AYUNTAMIENTO DE IRUN

Área de Urbanismo y Desarrollo Sostenible

Anuncio

1.º Aprobar inicialmente el Programa de Actuación Urbanizadora del ámbito 1.1.12 Araso Sasikoburua, con sujeción a las condiciones técnicas y jurídicas, recogidas en anexos I, II y III.

AURREPROIEKTUAREN ATALA / SECCIÓN ANTEPROYECTO

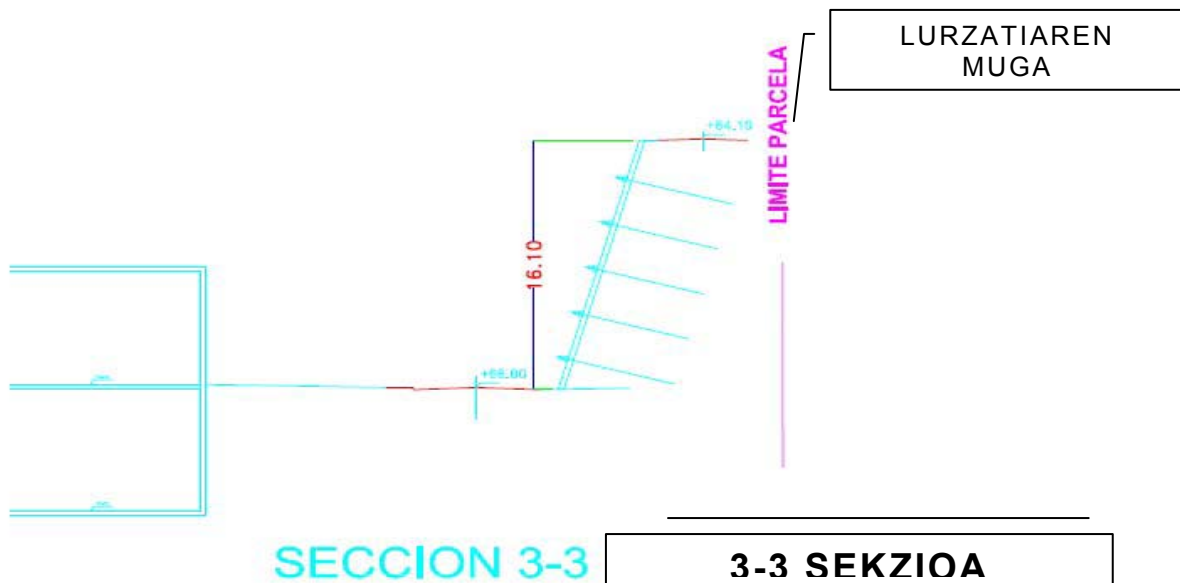
– En los lugares de excavación en los que se quiere conseguir de un talud más vertical que el talud estable de excavación, se propone la ejecución de muros anclados. En algunos casos (Sección 3-3´ del anteproyecto) estos muros anclados se proponen en el límite de la parcela. Aunque en los planos del anteproyecto no se refleje de esa forma, si atendemos a las determinaciones del estudio geotécnico (la inclinación talud estructuralmente estable para T-1 son 47.º) los anclajes y zonas de bulbo de estos anclajes invadirían subterráneamente la parcela contigua que no pertenece al ámbito. Este aspecto deberá estudiarse en detalle y se deberá considerar una solución.
